X- Les questions du Commissaire-enquêteur :

L'examen du dossier et des différents thèmes abordés pendant l'enquête a conduit aux questions suivantes du commissaire enquêteur :

Couverture mensuelle de la consommation par la production éolienne
(Source : Panorama de l'électricité renouvelable – Décembre 2021)

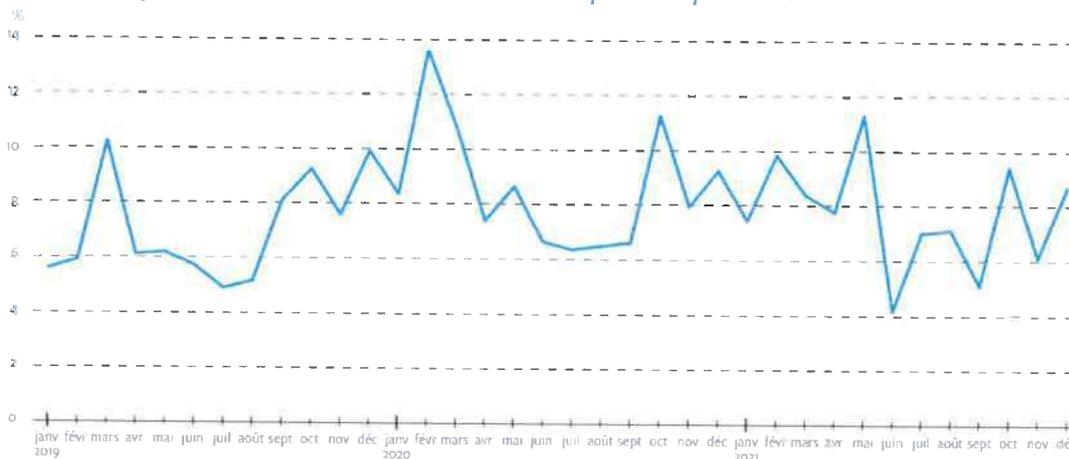
Certains (RD 41, 61, 88, 95, 100,120, 162, 188) affirment que l'énergie éolienne est une énergie intermittente dont la production réelle est impossible à ne chiffrer exactement ni à stocker.

Qu'en pense le porteur de projet ?

Par ailleurs, l'énergie éolienne est prévisible. En effet, le logiciel IPES (Insertion des Productions Energies renouvelables intermittentes dans le Système

électrique) dont dispose RTE, permet de connaître en temps réel la production éolienne et photovoltaïque française et de prévoir leur comportement afin de maintenir l'équilibre entre l'offre et la demande d'électricité et gérer les flux d'énergie sur le réseau.

Le graphique suivant démontre que l'énergie éolienne correspond à nos besoins. En effet, c'est en hiver, période où la consommation des ménages est la plus importante, que le taux de couverture est le plus important.

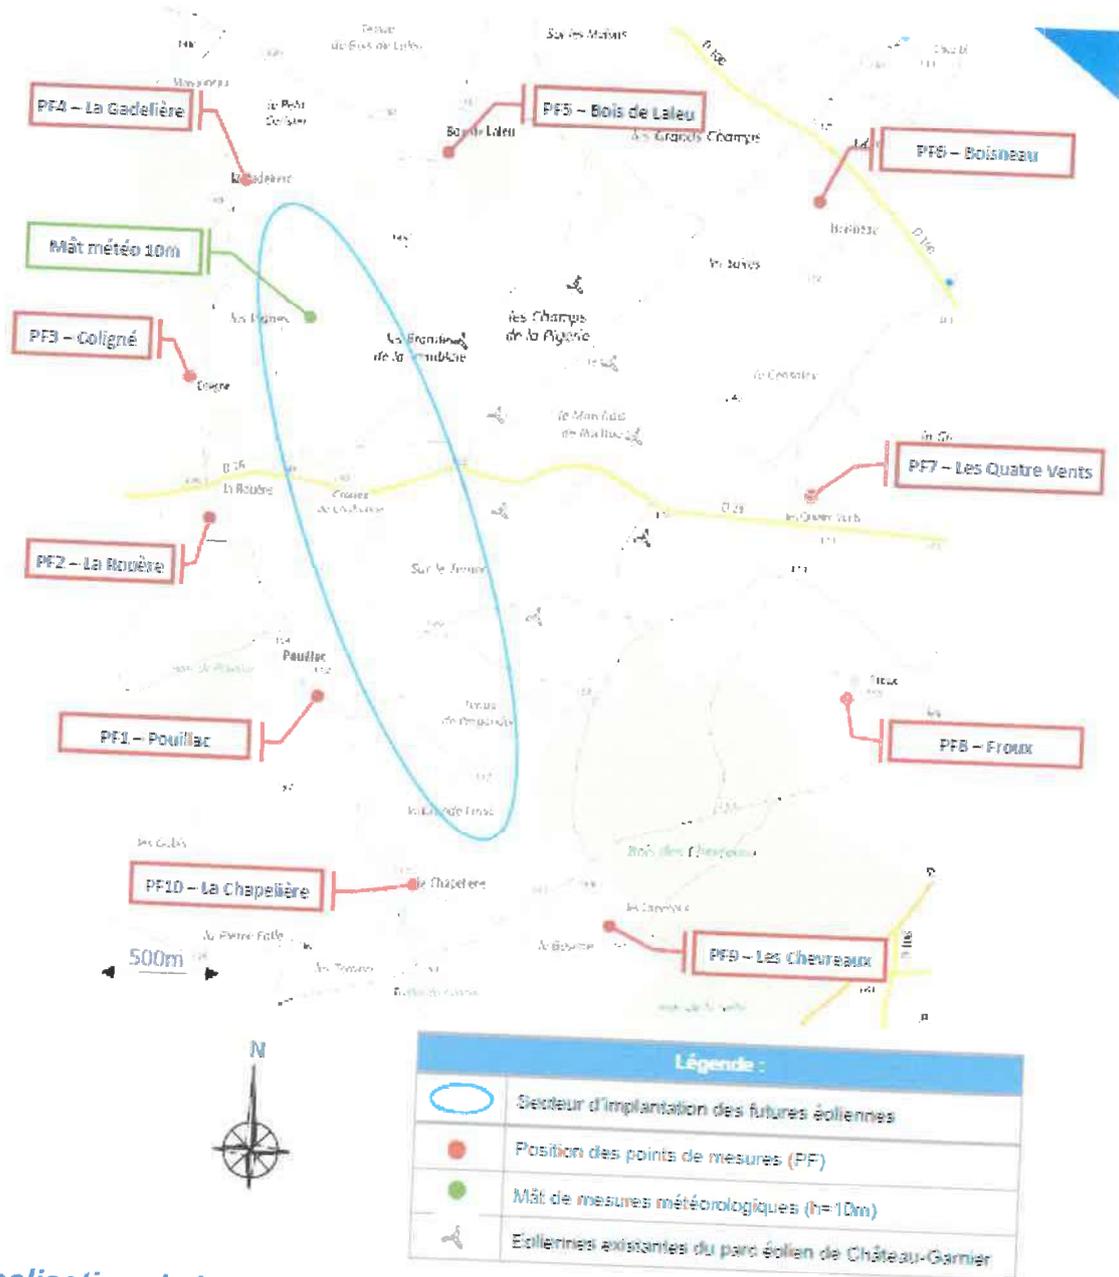
Concernant les effets cumulés avec les autres parcs éoliens recensés à proximité de la zone d'étude, l'ARS demande « *qu'une étude sonore complémentaire soit réalisée et si des dépassements sont constatés, des bridages des éoliennes devront être appliqués* »

D'autres demandent « *la mise place de mesures acoustiques dès la mise en service du parc* ».

Pouvez-vous confirmer la réalisation d'une étude nouvelle acoustique, au droit des habitations concernées, après la mise en service du parc, afin de mesurer les niveaux de bruits réels, de jour et de nuit, pour les différentes orientations et intensités de vent ?

Le traitement des mesures a été fait selon le projet de norme NFS 31-114. Ce document étant, au moment de l'étude (décembre 2020), le document le plus récent en usage. Bien qu'en projet, il s'appuie sur des textes officiels tels que l'arrêté du 22 juin 2020 modifiant l'arrêté du 26 août 2011 ou encore la norme NF S31-010.

Les résultats de l'étude acoustique ont mis en évidence des risques de dépassement des seuils réglementaires pour certaines vitesses de vent à l'ouest du projet. Des mesures de bridage devront donc être mises en œuvre (Mesure E6 Bridage des éoliennes page 342 de l'Etude d'Impact). Les plans d'optimisation proposés correspondent aux bridages minimums permettant de supprimer les dépassements des seuils d'émergences réglementaires, en combinant les différents modes de fonctionnement. Ce plan de bridage permet d'atteindre le respect des critères réglementaires. L'éventuel plan de bridage définitif à mettre en place sera déterminé sur la base des résultats de la réception environnementale post-implantation.

En effet, comme il est mentionné dans l'étude d'impact page 258, « d'éventuels dépassements réglementaires ne pourront être mis en évidence qu'à la suite de mesures in-situ ». Pour se faire, une nouvelle étude acoustique sera réalisée dans l'année suivant la mise en service du parc afin de mesurer les niveaux de bruits réels de jour et de nuit pour les différentes orientations et intensités de vent (cf. Mesure E7 Mettre en place un suivi acoustique après l'implantation d'éoliennes page 342) et permettra de statuer sur le respect réglementaire. C'est à la suite de ses mesures que le plan de bridage définitif pourra être établi.

Figure 71 : Schéma de représentation des distances des éoliennes (mât et rotor) aux lisières les plus proches

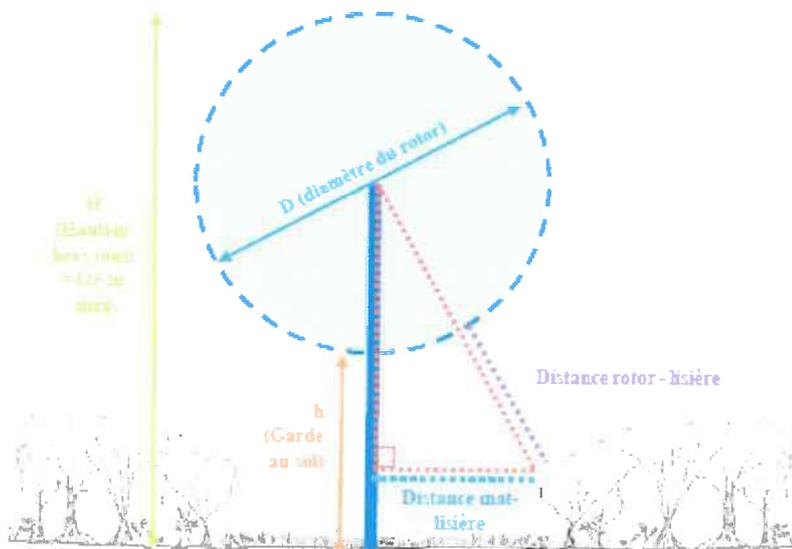
Quelques observations (RD 60, 75, 85, 96,99, 111, 112, 113, 118, 119, 129 , 158, 163, 189) demande le respect de la directive EUROBATS (200m des lisières pour l'implantation d'éoliennes, alors que les éoliennes sont positionnées respectivement à 66, 67, 70, 90 et 40m par rapport aux lisières)

Quelle est la réponse du porteur de projet sur cette demande ?

Le suivi réalisé sur la zone d'implantation potentielle confirme cette information et permet de constater une utilisation des milieux plus ouverts mais de manière plus modérée que le long des lisières arborées.

Le choix du modèle de l'aérogénérateur (200m de haut avec un diamètre de rotor de 131m) permet de conserver garde au sol de l'ordre de 69m.
